기 술 검 토 서

제 목: Soil Nailing 변경설계 적정성 검토

춘 천 ~ 동 홍 천 기 술 자 문 단

기술검토건명	Soil Nailing 변경설계 적정성 검토		
공 구	제 3 공구	검 토 구 분	토질 및 기초
검 토 기 간	2005. 5. 16 ~ 2004. 5. 19	검 토 자	오 관 식
		담 당 자	오 성 민
근 거 공 문	업무지시(2005. 5. 10)	회 신 공 문	용마(홍천) 제2005 - 0014호

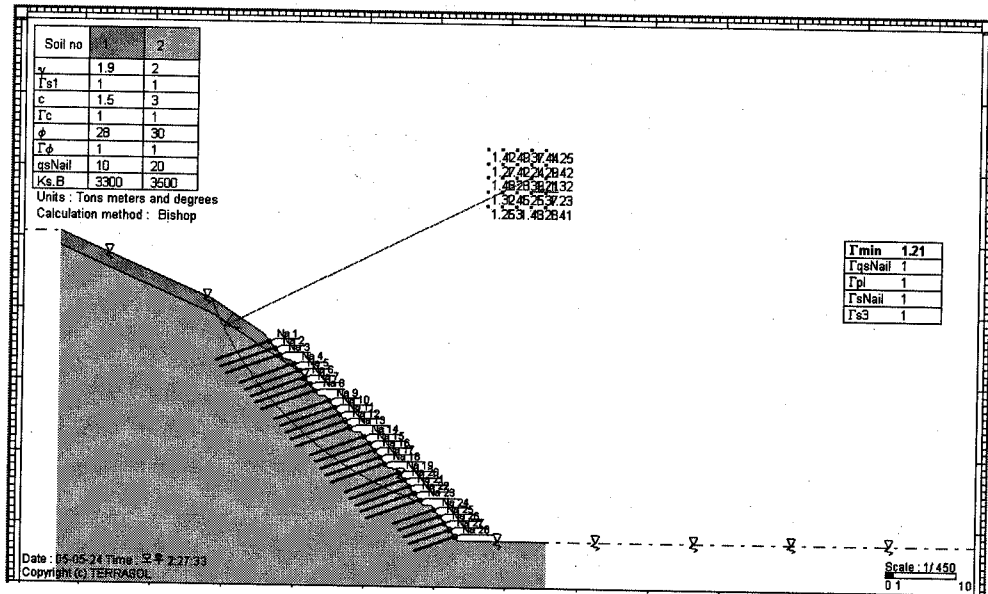
검토안전율 $F_s = 2.53 > 1.5$ (안정)

<깎기3구간(STA.12+178~12+345) : STA.12+324>

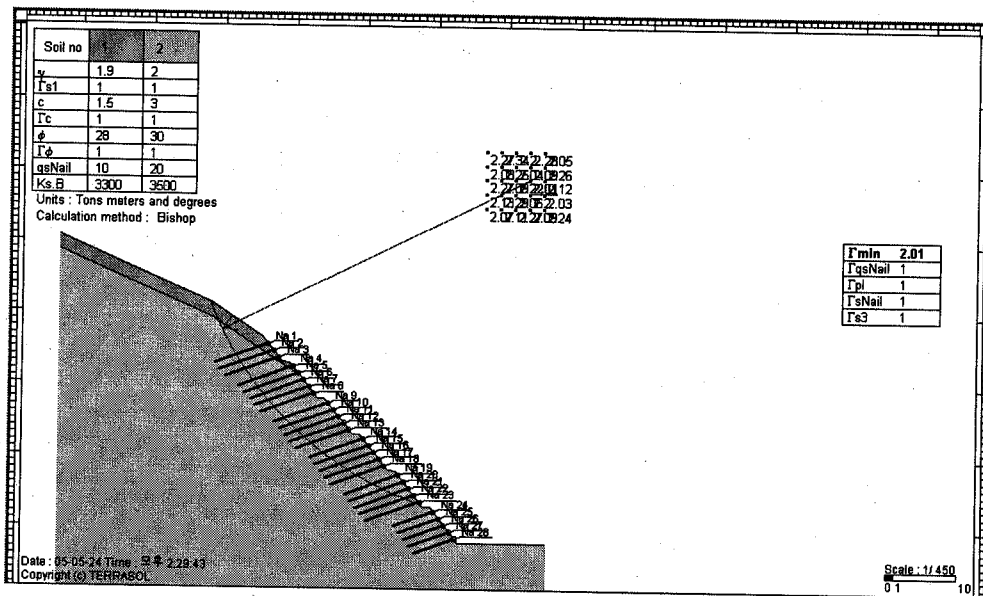
검토안전율 $F_s = 1.21 > 1.1$ (안정)

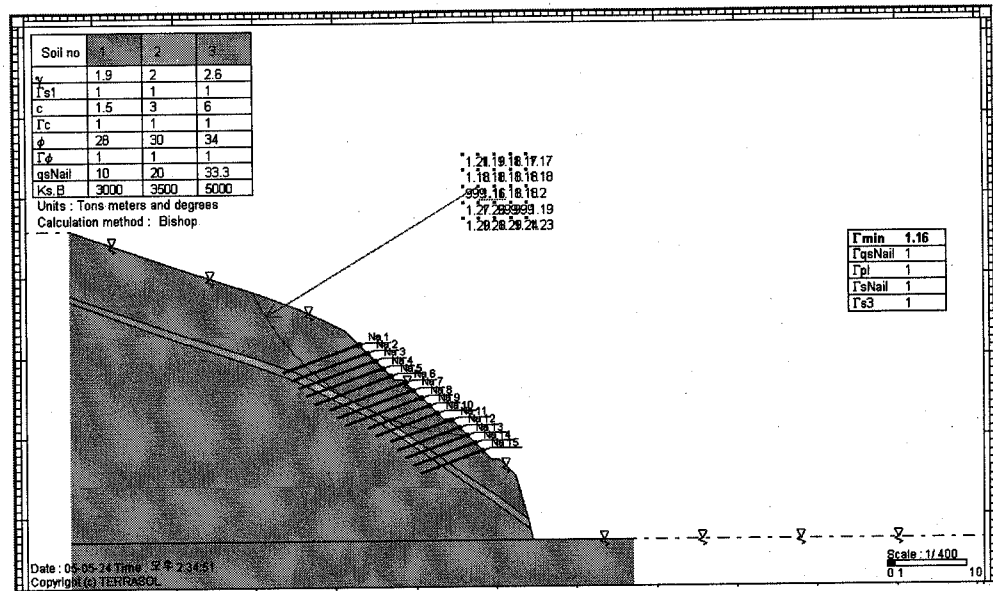
검토안전율 $F_s = 2.01 > 1.5$ (안정)

<북방3터널 시점부양양방향 갱구사면(STA.9+710~9+750) : STA.9+723>

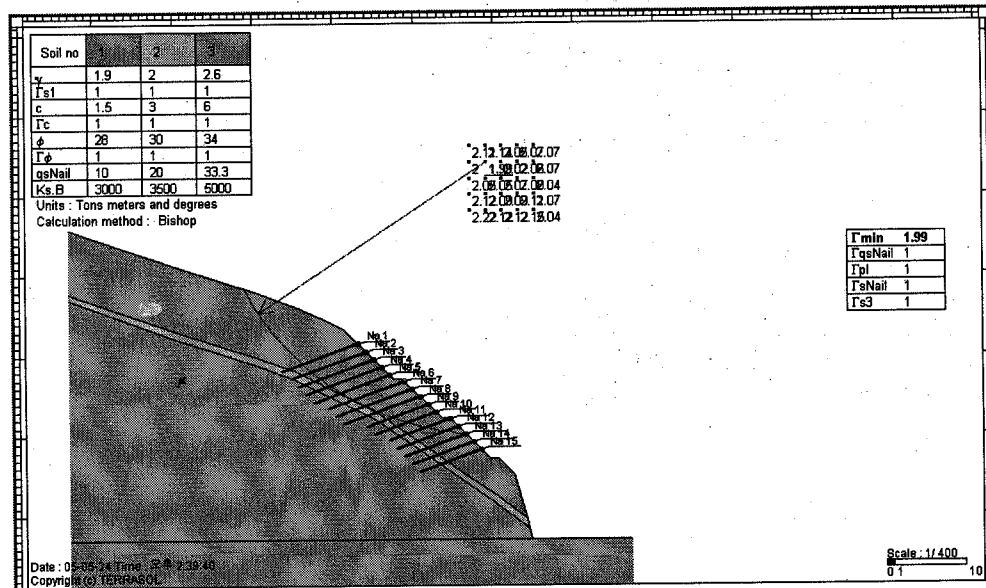
검토안전율 $F_s = 1.16 > 1.1$ (안정)

<깎기2구간(STA.11+510~11+680) : STA.11+580>

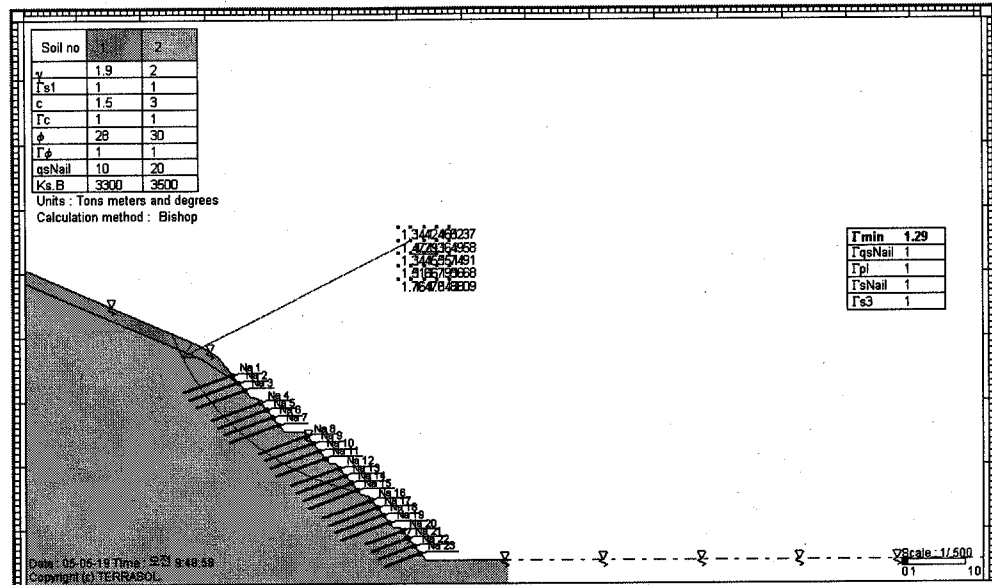
검토안전율 $F_s = 1.29 > 1.1$ (안정)

<꺾기3구간(STA.12+178~12+345) : STA.12+324>

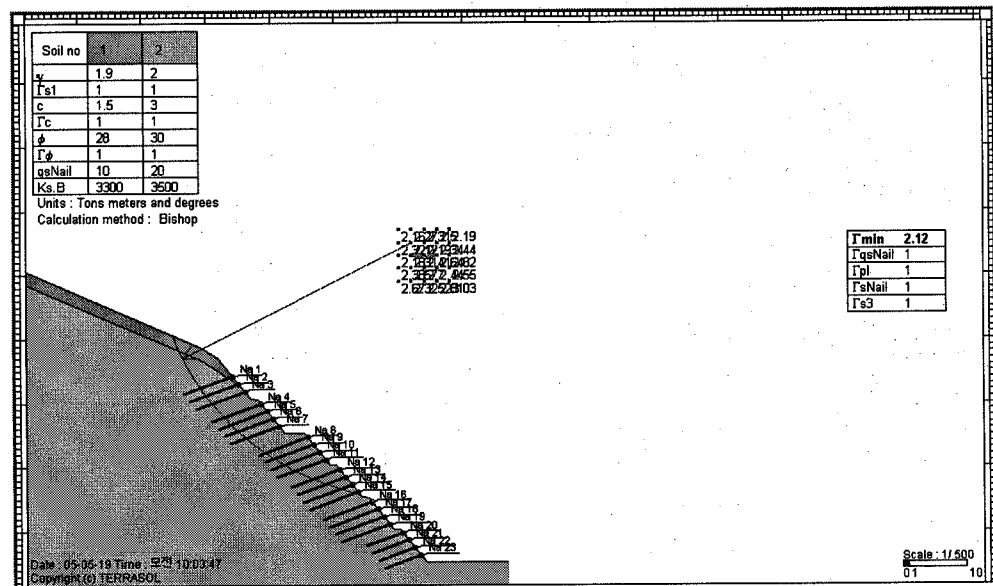
검토안전율 $F_s = 2.12 > 1.5$ (안정)

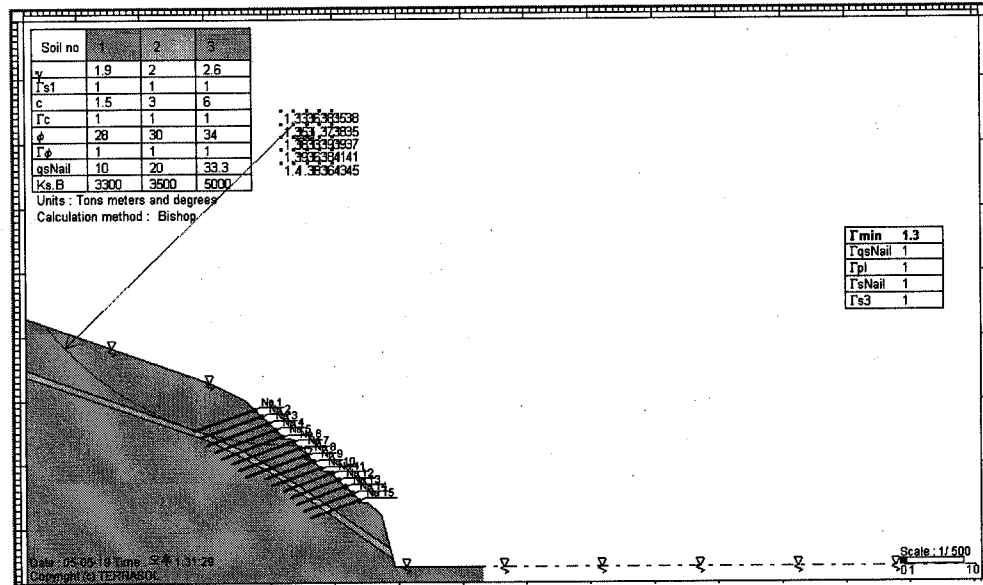
검토안전율 $F_s = 1.3 > 1.1$ (안정)

<북방3터널 시점부양방향 갱구사면(STA.9+710~9+750) : STA.9+723>

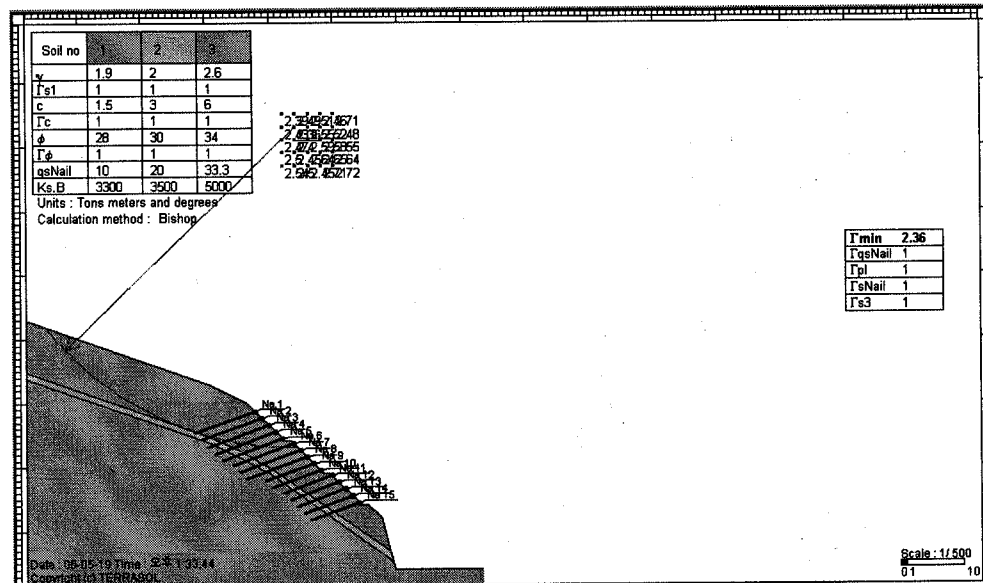
검토안전율 $F_s = 1.99 > 1.5$ (안정)
